ALLEGATO alle OSSERVAZIONI all' IMPIANTO EOLICO denominato REMPILLO nel COMUNE di PITIGLIANO (GR). Composto da n. 5 immagini e n. 5 pagine

OSSERVAZIONE N. 4: sullo Studio di Valutazione di Incidenza ambientale riguardante il progetto di *"Parco eolico in località Rempillo e opere connesse nel comune di Pitigliano (GR) preparato per Sorgenia Renewables srl* (Doc. No. P23028-A-RL-00_AL-03).

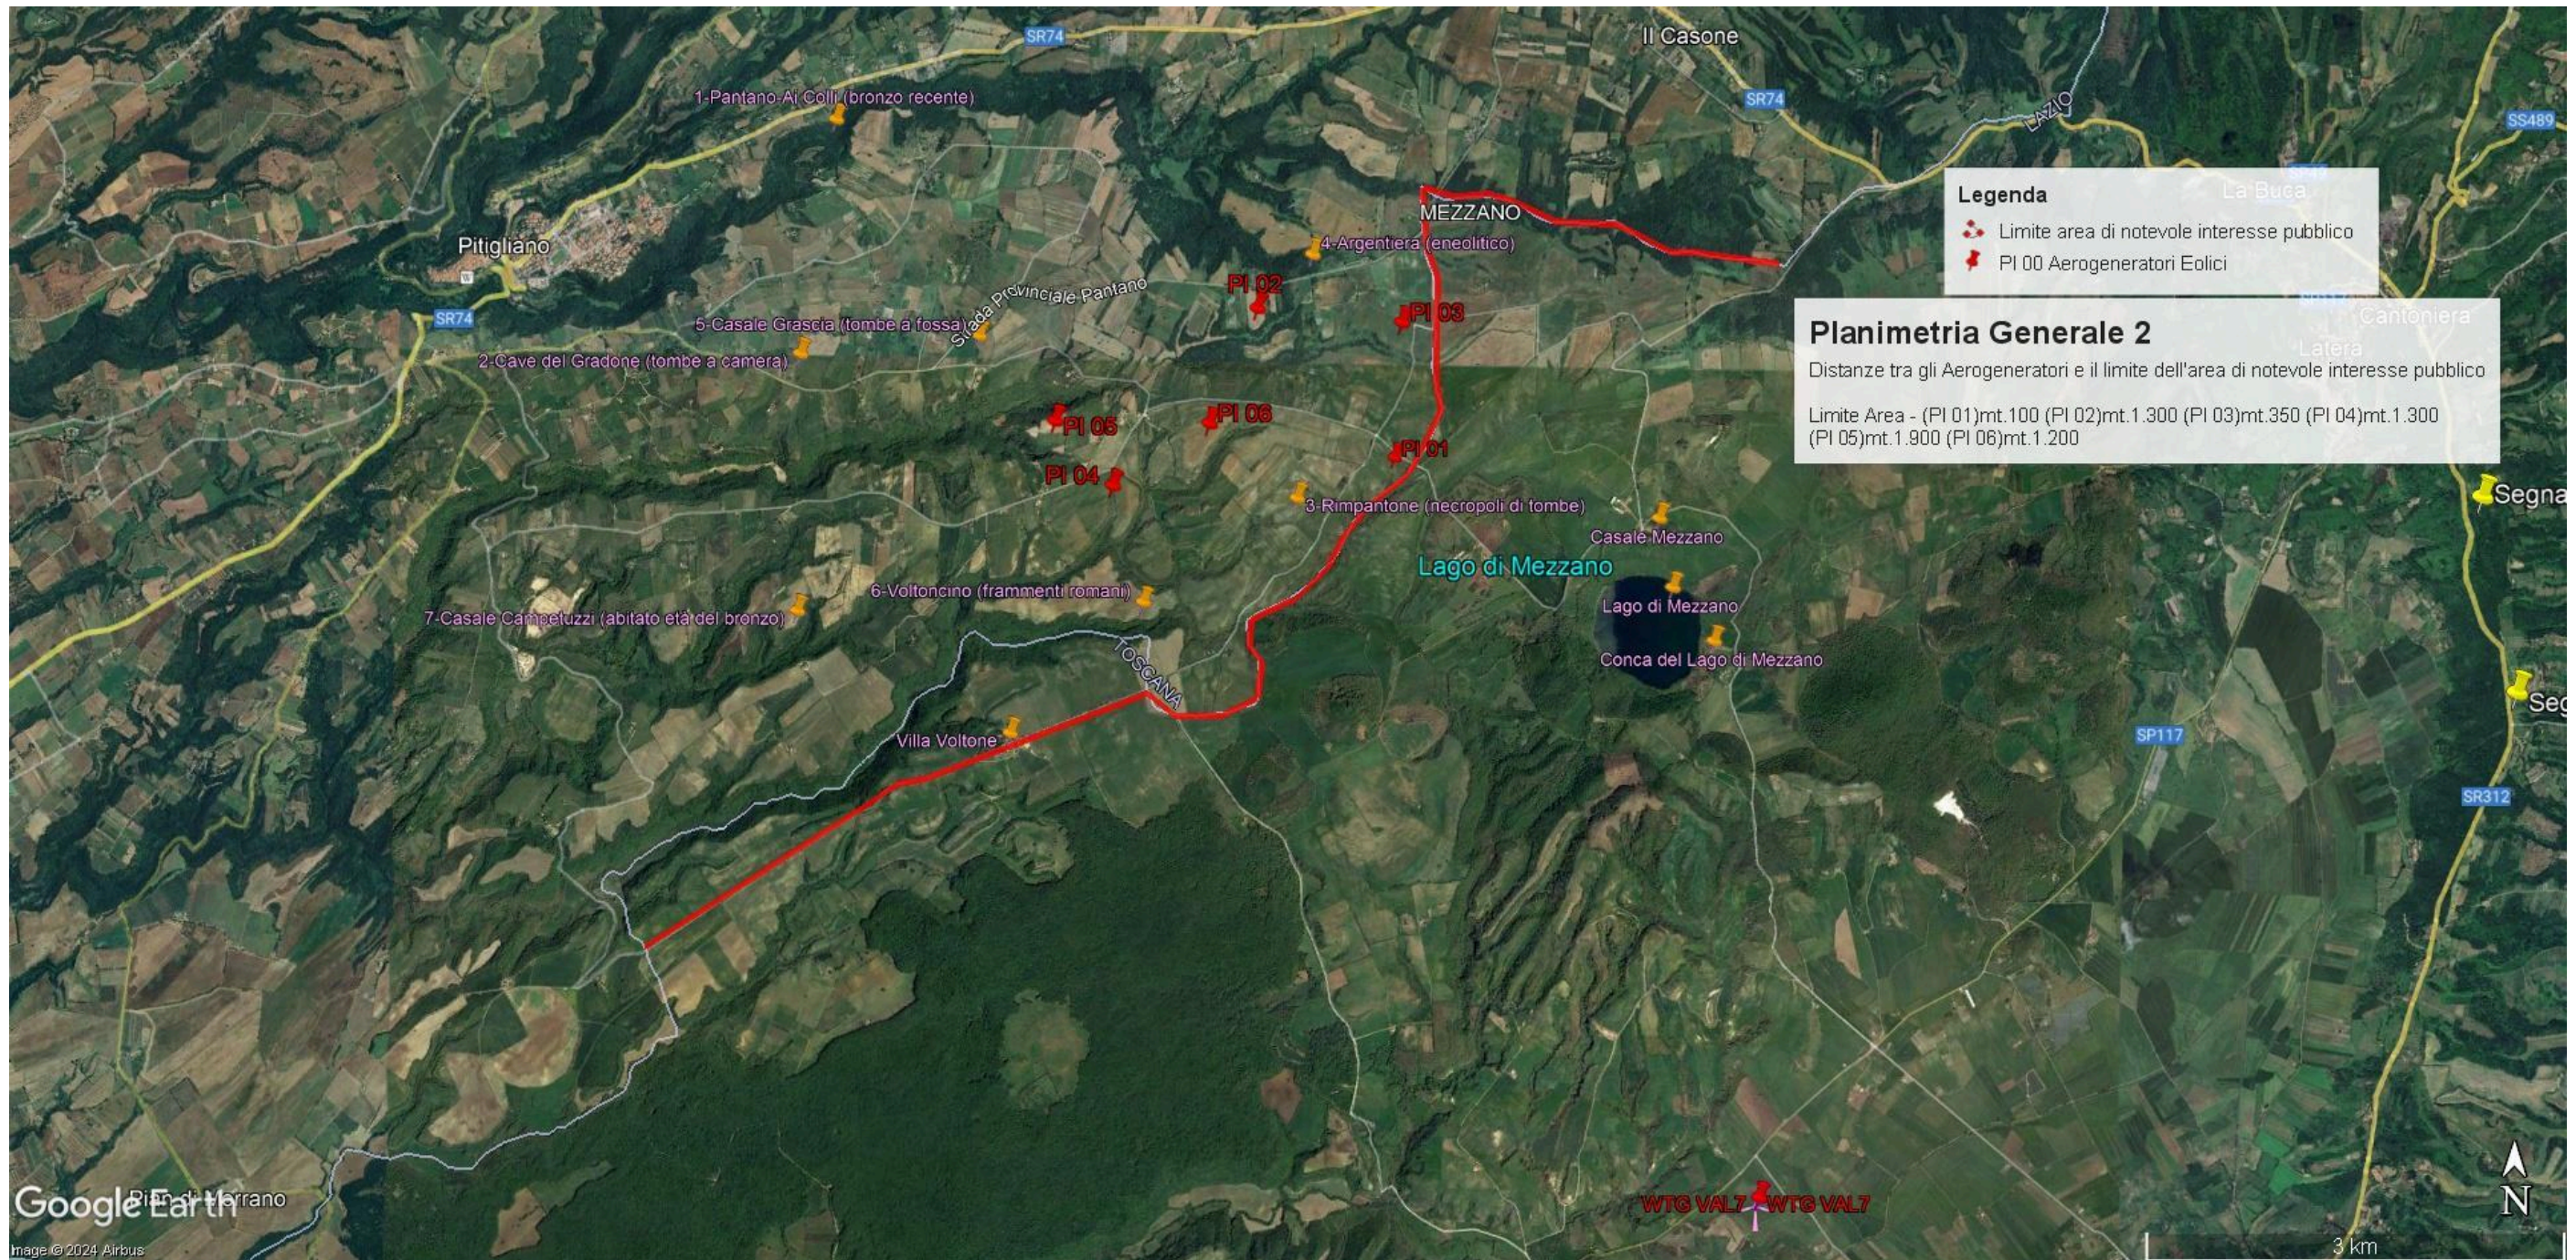
Immagine n. 1. Linea rossa indicante il confine Regioni Lazio-Toscana che coincide con parte del Perimetro del **vincolo di notevole interesse pubblico** ex art. 136 Codice Beni Culturali “ **Conca del Lago di Mezzano e territorio circostante**” ed i sei aerogeneratori localizzati con segnaposto rossi da P01 a P06 e ricadenti all’interno delle fasce di rispetto di 3 km dal bene vincolato e quindi in **area non idonea** al loro insediamento (ex art 20 co. 8 lettera c quater del D.Lgs n. 199/2021 e ss.mm.ii).

In sintesi, visti l'art. 20 comma 8 lettera c) quater del D.Lgs n 199/2021 e le Linee guida nazionali appena citate, considerato l'enorme impatto dell'impianto eolico industriale denominato “Rempillo” sulla zona paesaggistica di notevole interesse pubblico ben individuata nelle immagini

n.1 e n. 2 e sui Beni Culturali evidenziati nell' immagine n. 3 dell'Allegato alle presenti Osservazioni, per la collocazione delle pale P04 e P05 direttamente all'interno del perimetro di un'area archeologica e per gli impatti anche sull'area intermedia e vasta dei pregiati territori laziali della Tuscia settentrionale e in particolare di quelli del pitiglianese ricco di emergenze agricole, naturalistiche, storiche e archeologiche del periodo etrusco ma non solo, si chiede che venga negata l'autorizzazione all' insediamento dell'impianto eolico denominato "Rempillo".

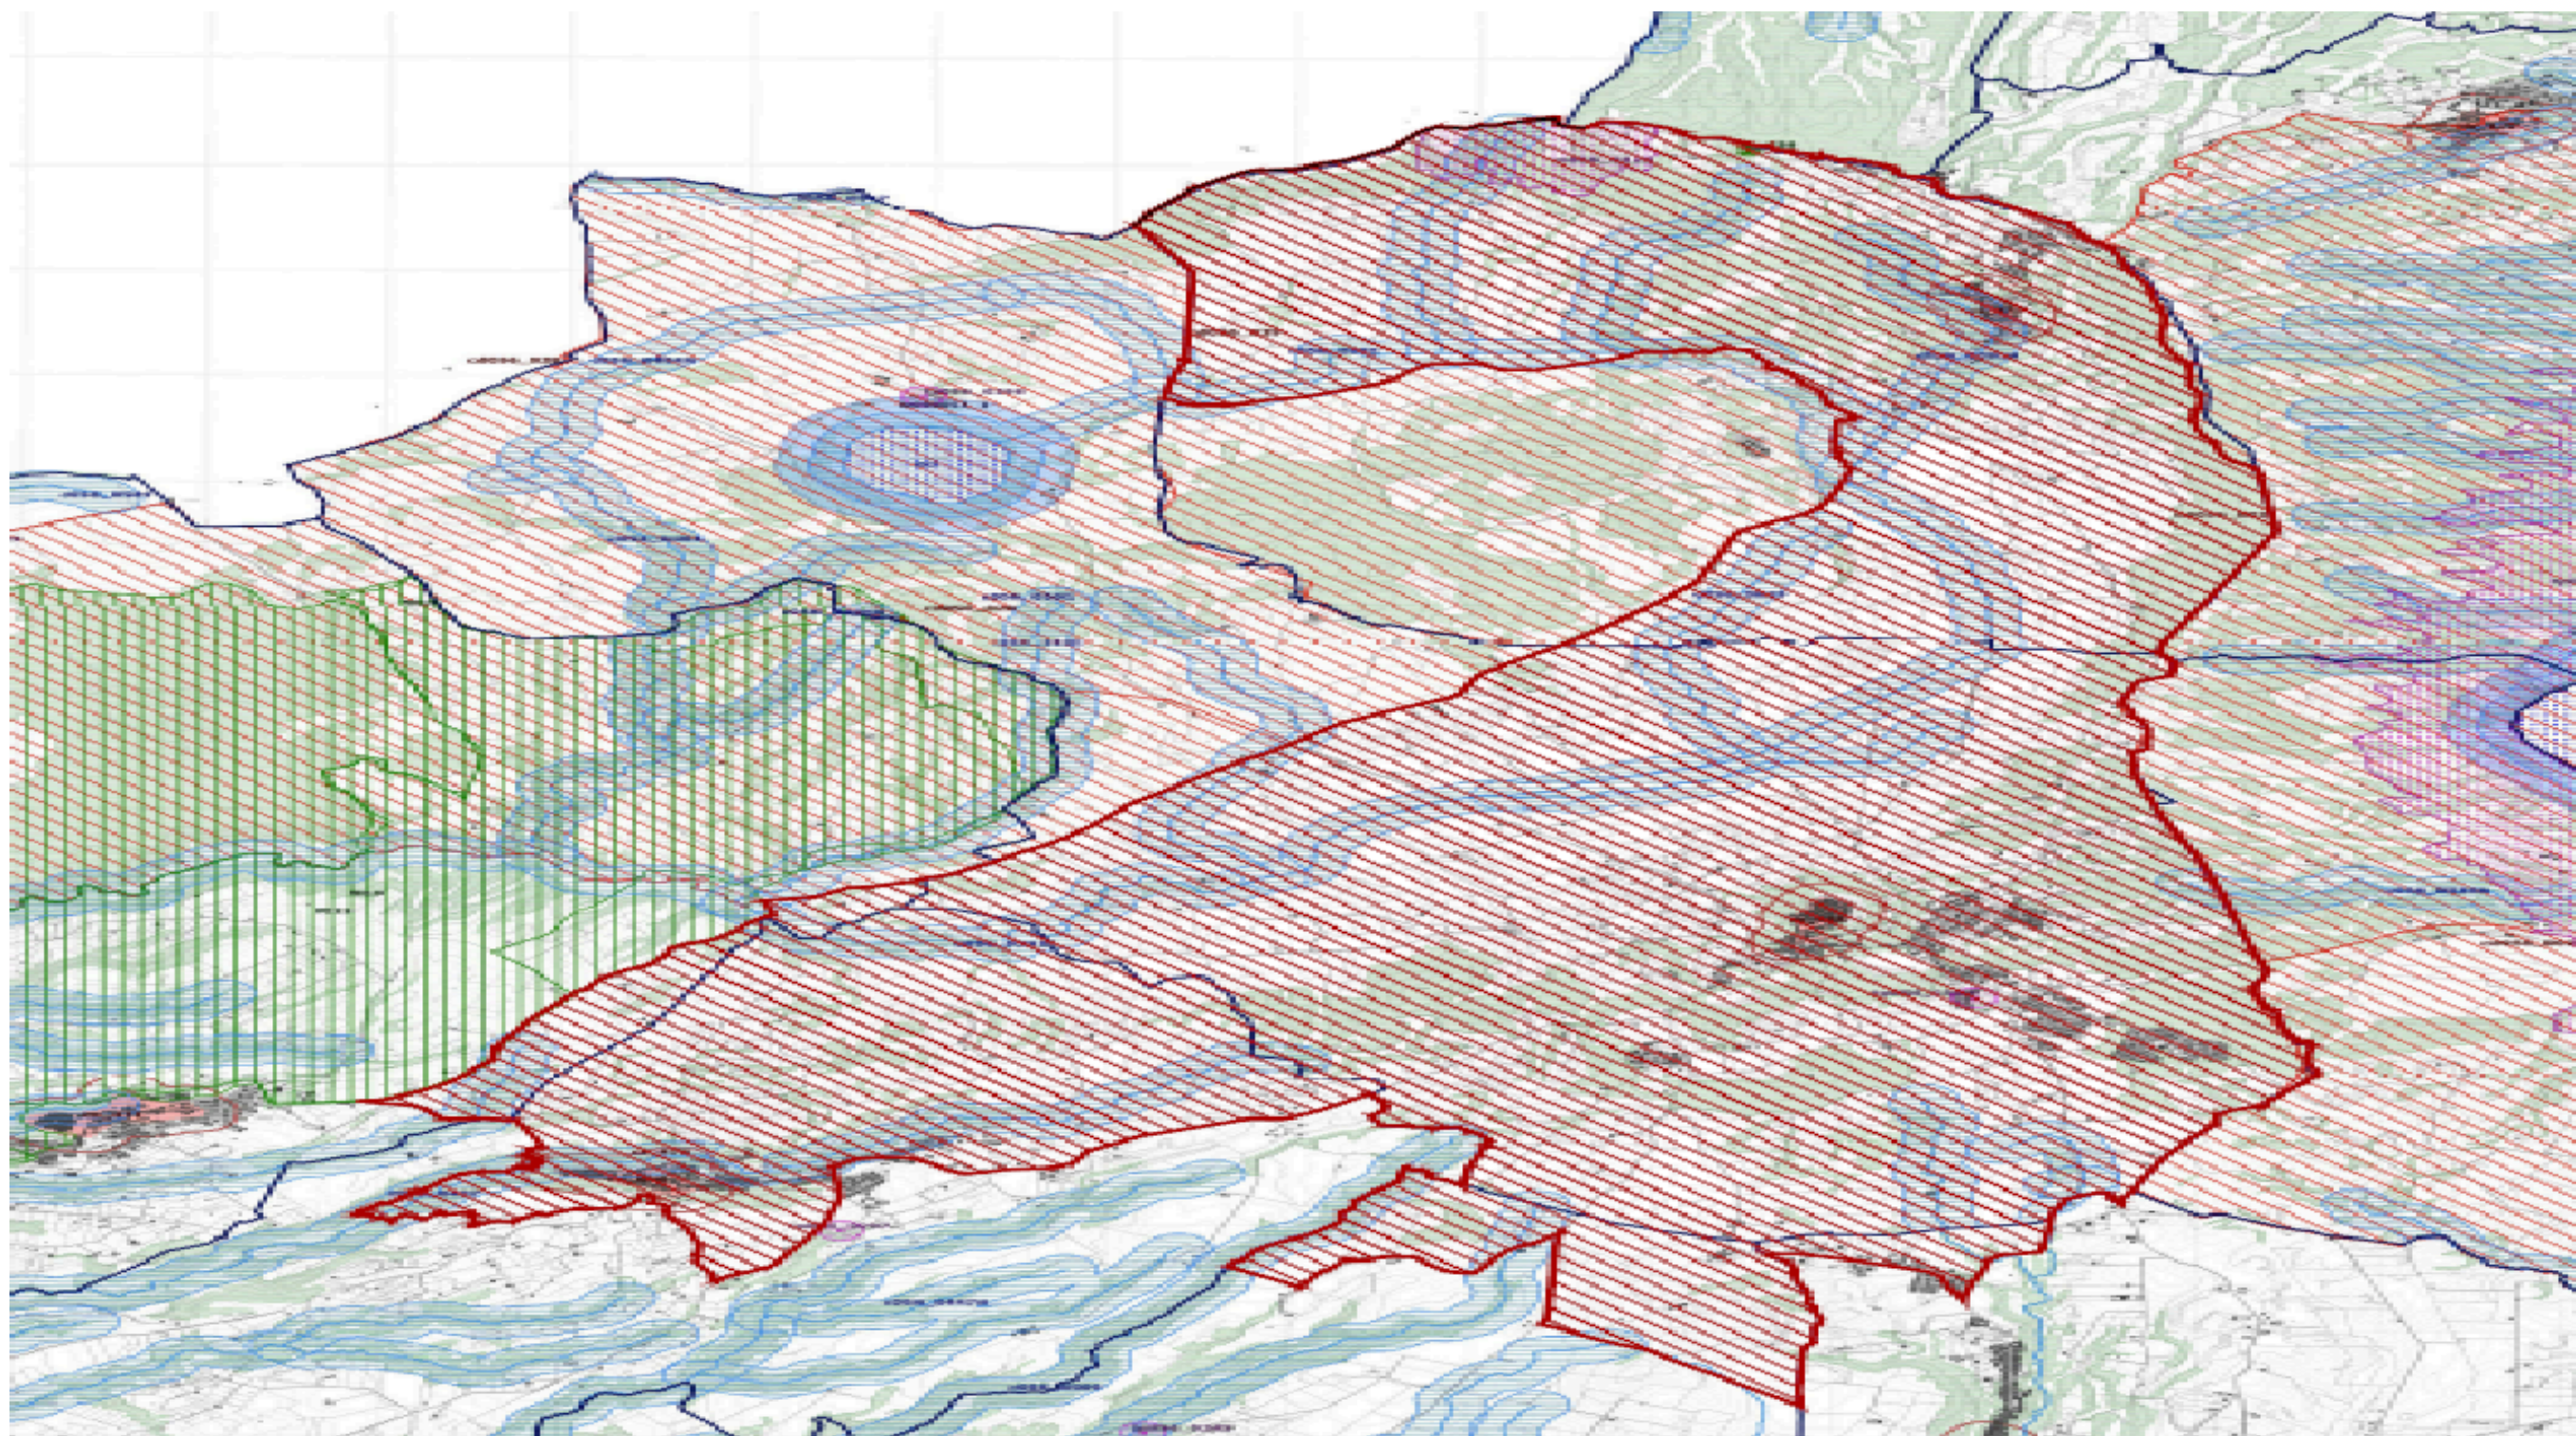
Immagine n. 2. *Mappa tratta dalla proposta di nuovo vincolo “Ambito paesaggistico, geologico e geomorfologico dell’orlo della caldera di Latera e delle sue pendici interessate dai centri eruttivi periferici”* (si veda a riguardo la proposta pubblicata sul sito del MIC in data 09/08/2023) che conetterà le aree di notevole interesse pubblico ex art. 136 del D.Lgs n. 42/2004 “ Conca del Lago di Mezzano e territorio circostante” a sinistra e “Conca del Lago di Bolsena” a destra

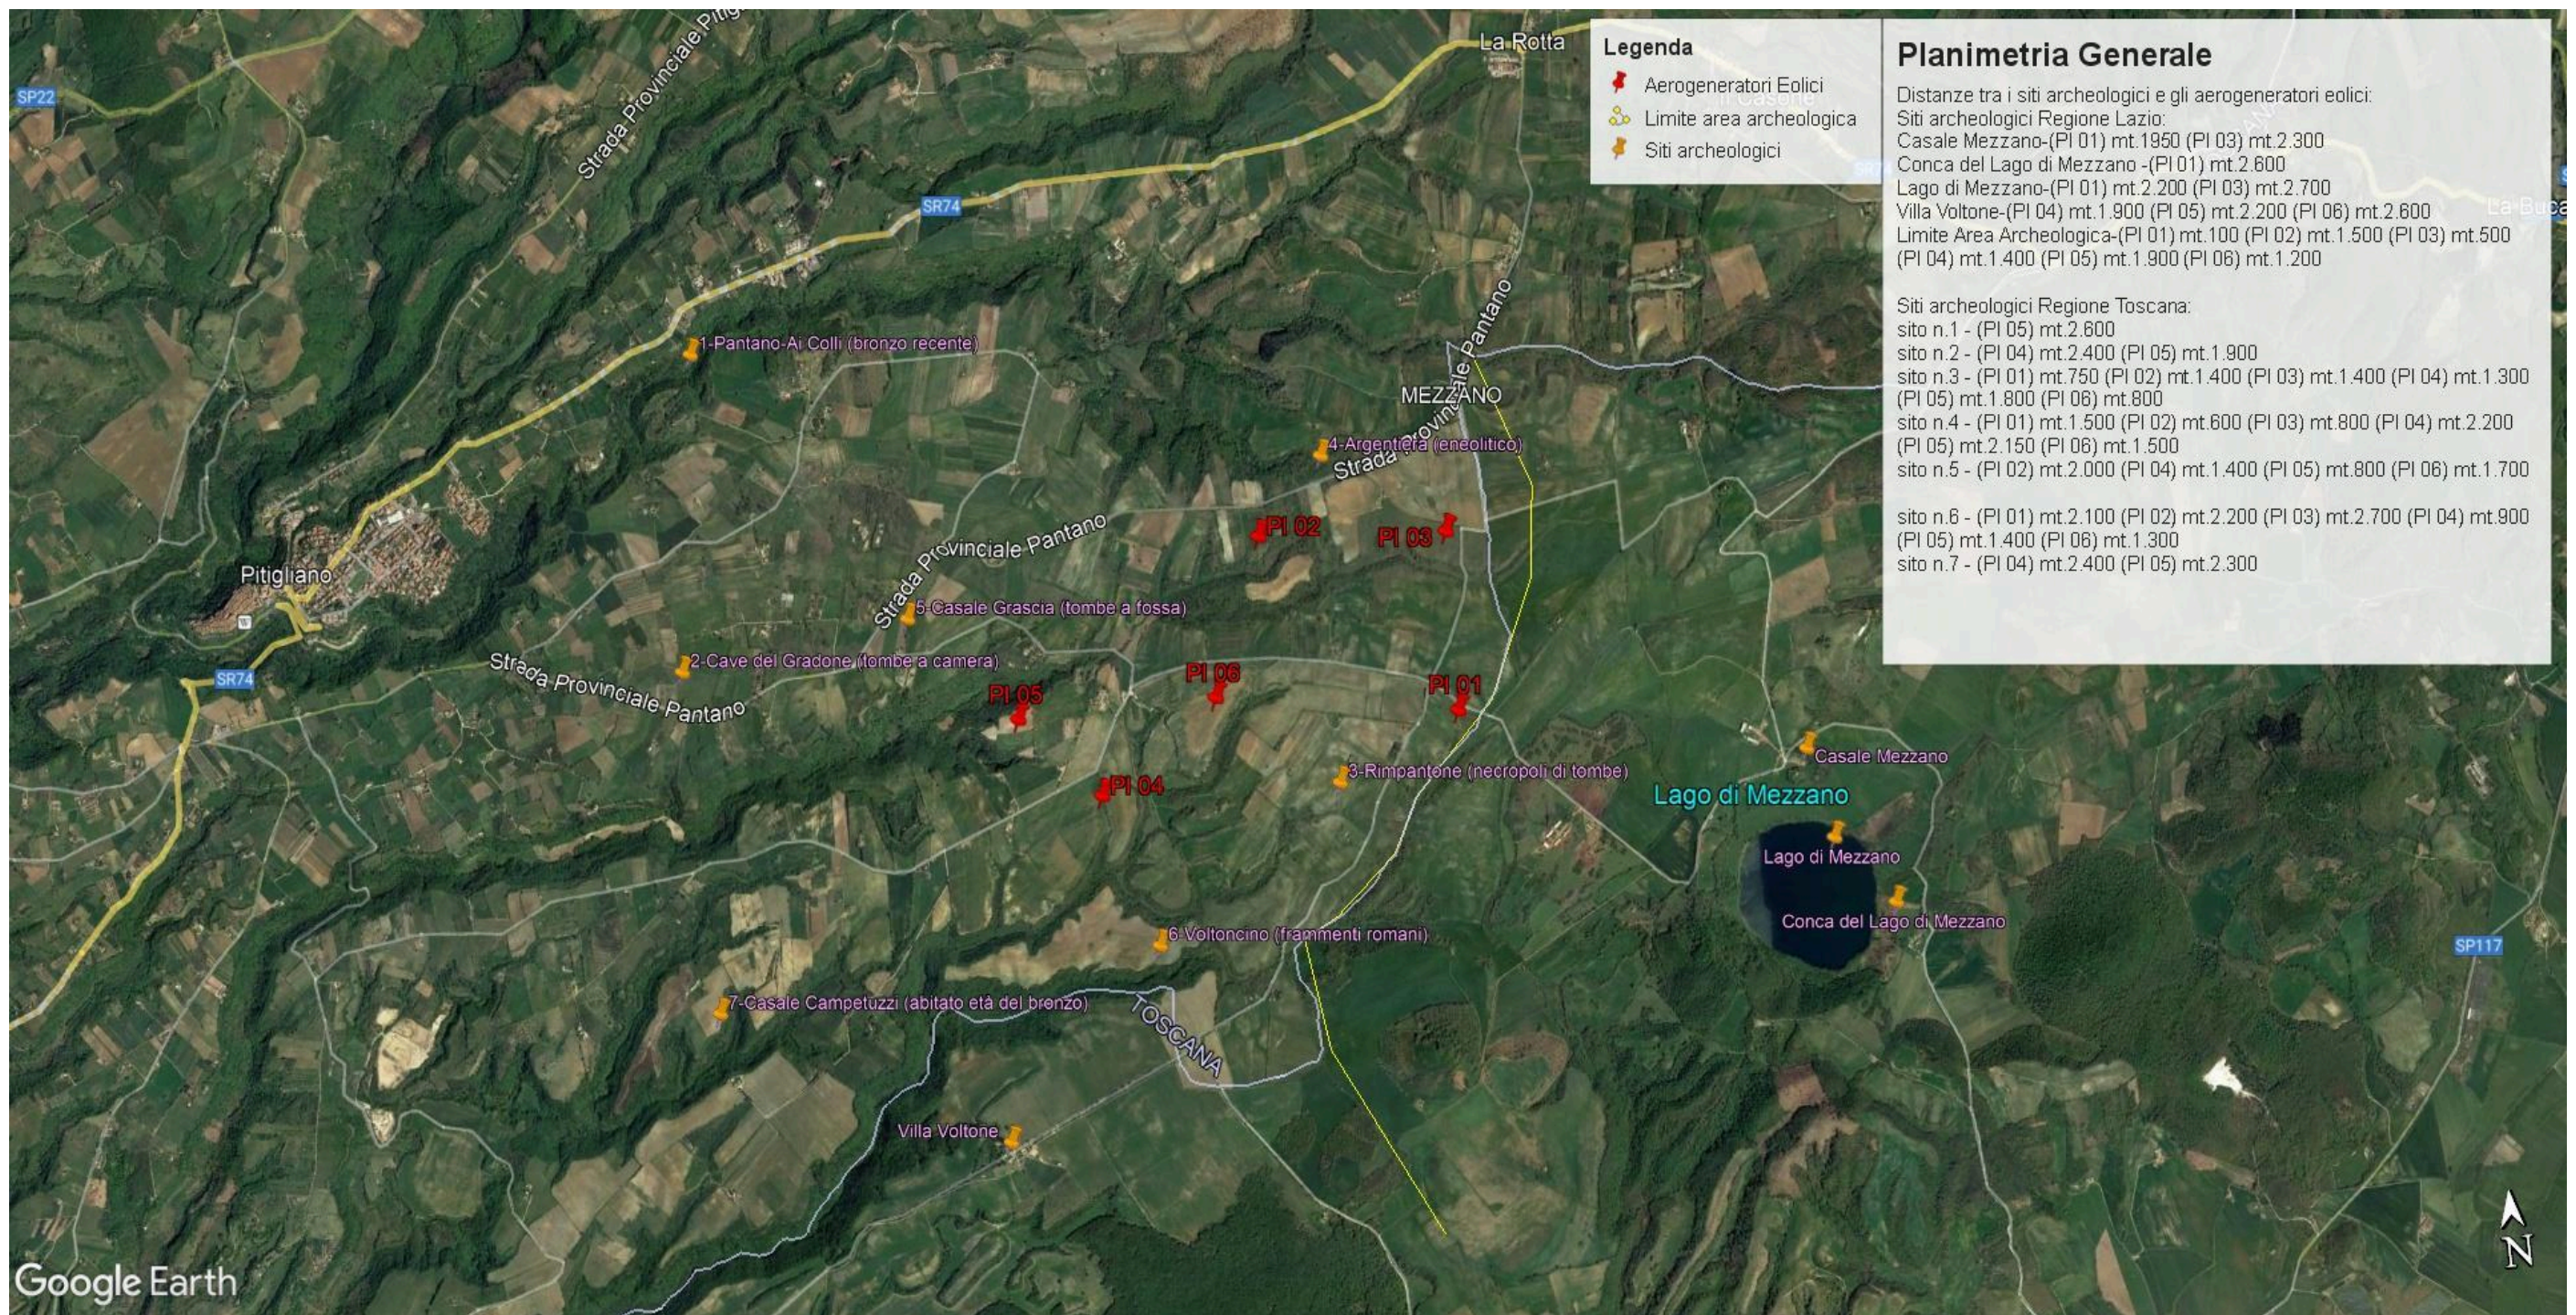
Immagine n. 3. Impatti dei sei aerogeneratori (in rosso) ricadenti nelle fasce di rispetto dei 3 km dai Beni Culturali (in giallo) e quindi in **area non idonea** al loro insediamento (ex art 20 co. 8 lettera c quater del D.Lgs n. 199/2021 e ss.mm.ii). **Inoltre si segnala che le pale P04 e P05 ricadono all'interno di un'area archeologica e quindi in altra area non idonea.**

- h) Le zone di interesse archeologico evidenziate nell'immagine n. 3 a cui si aggiungono anche l'importante abitato protostorico di Sorgenti della Nova e Ruder del Castello altomedioevale che si trovano a circa 4 km dalle aree in cui è stato progettato l'impianto eolico industriale. Poco più lontano i resti del castello medioevale "Morrone". Nell'area vasta le preziose necropoli eneolitiche (Poggi Alti) ed etrusche di Pitigliano, Sovana e Sorano. I pregiati prodotti agricoli come il vino bianco DOC di Pitigliano.
